## － 改善箇所説明図 －

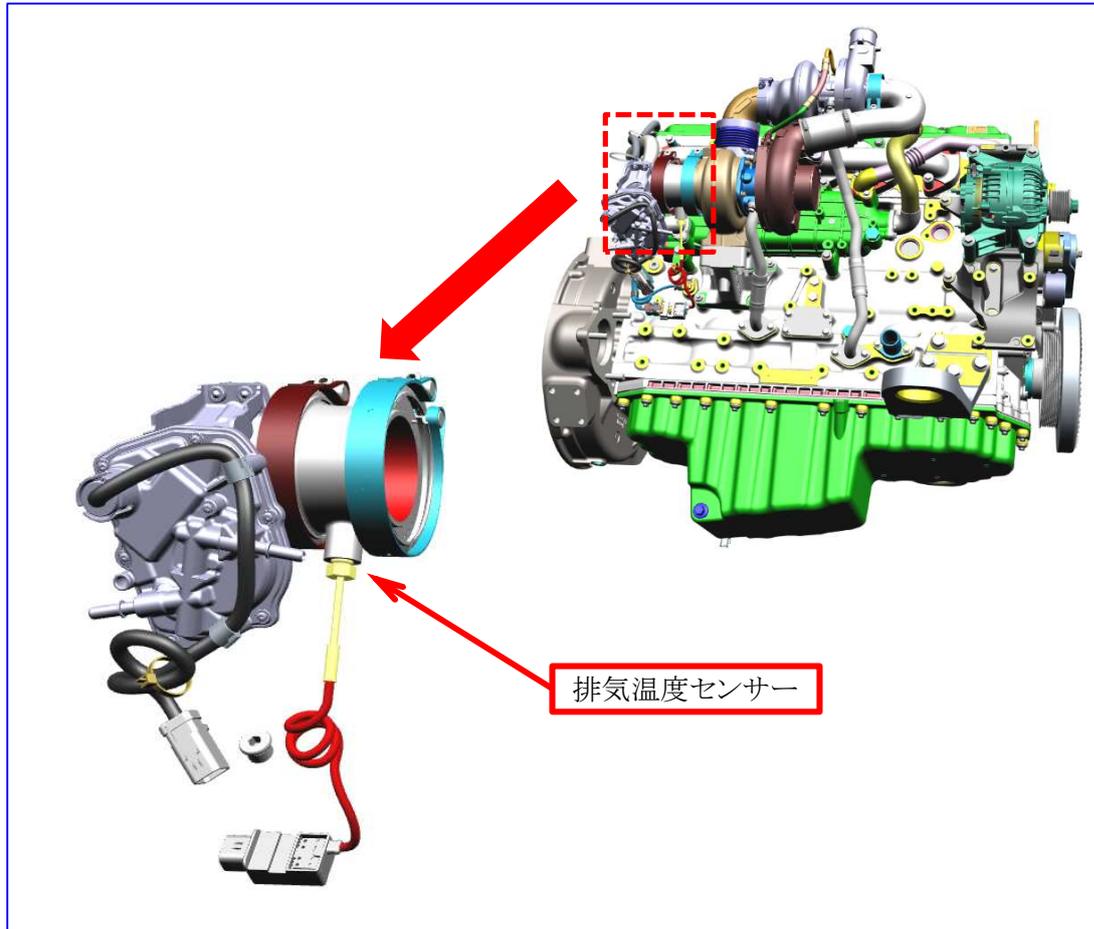
当該特定特殊自動車の一部の原動機において、低圧ターボチャージャ出口の排気温度センサー固定用ねじが規定の45Nmでなく、8Nmで締め付けられたものがある。加えてその締結時、規定で塗布することになっている焼き付き防止剤も塗布されなかった。この状態で使用を続けると、排気温度センサーの脱落または破損のおそれがある。

固定用ねじを緩めて排気温度センサーを取り外したのち、固定用ねじに焼き付き防止剤を塗布し、規定のトルクで締結する。

所定位置の白色マーキングにより識別する。
